# 泊発電所3号炉

## 基準津波に関するコメント回答

(地震に伴う津波と地震以外の要因に伴う津波の組合せ)

令和5年2月27日  
北海道電力株式会社

### 【検討⑤:追加解析結果を踏まえた着目するピークの選定結果の妥当性確認】

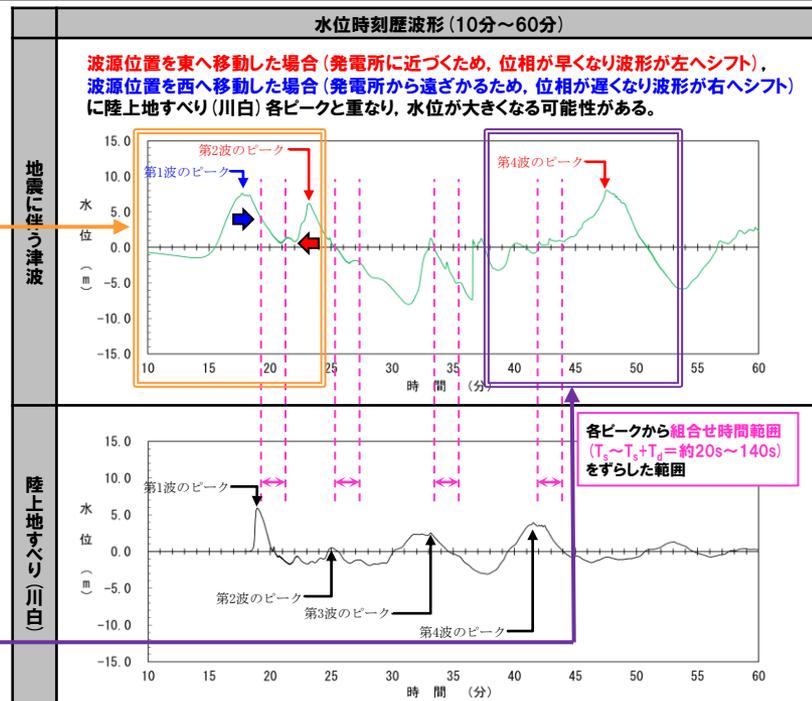
○上記以外のピークが重なり、水位が大きくなる可能性として、以下等が想定される(他にも組合せが想定されるが、地震に伴う津波では第4波のピークが大きいことから、これを一例として示した)。

- 波源位置を東へ移動した場合に、「陸上地すべり(川白)の第4波のピークと地震に伴う津波の第4波のピーク」が重なり、水位が大きくなる可能性。

○上記については、組合せ(同一波動場)のピークが、第1波、若しくは、第2波でピークとならないことから検討は不要であると考えられるが、念のため、検討⑤の結果より、影響が小さく、着目する必要がないことを確認する(詳細は次頁参照)。

#### 【検討⑤-A 追加解析結果】

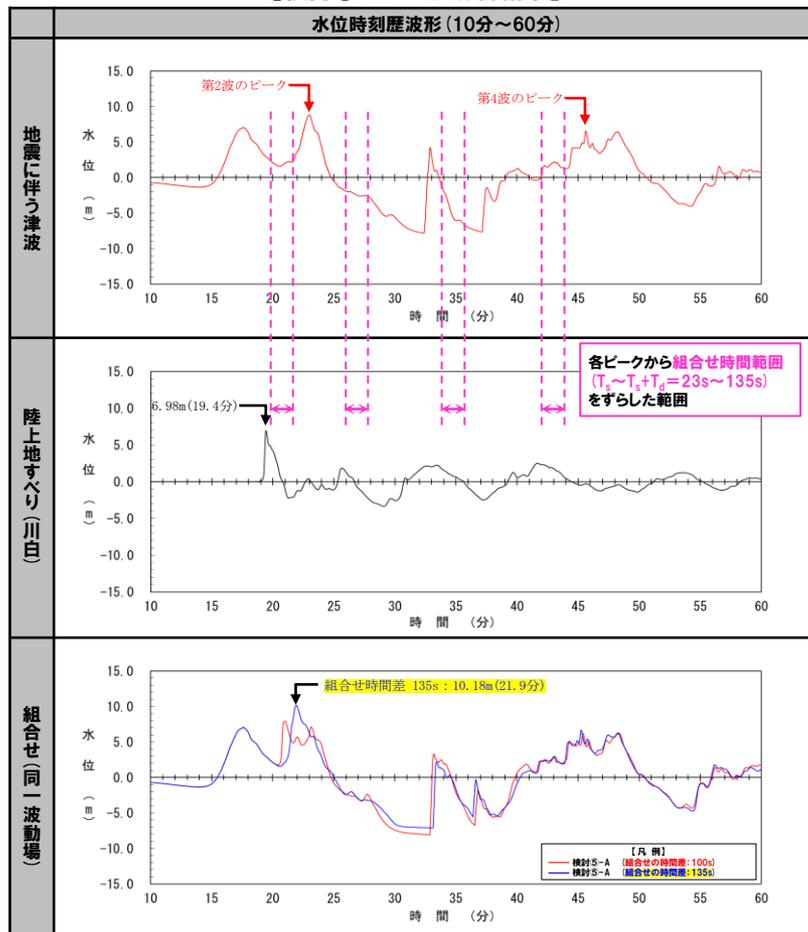
【検討⑤:追加解析結果を踏まえた着目するピークの選定結果の妥当性確認結果】

- 波源位置を東へ移動させた検討⑤-Aの結果より「陸上地すべり(川白)の第4波のピークと地震に伴う津波の第4波のピーク」が重ならないことを確認した。
- 波源位置を東へ移動した場合にいずれのピークも重ならないため、着目するピークの選定結果によって敷地に対して大きな影響を及ぼす波源の選定への影響はない。

- 以上より、「陸上地すべり(川白)の第1波のピークと地震に伴う津波の第2波のピーク」に着目することは妥当であると判断する。
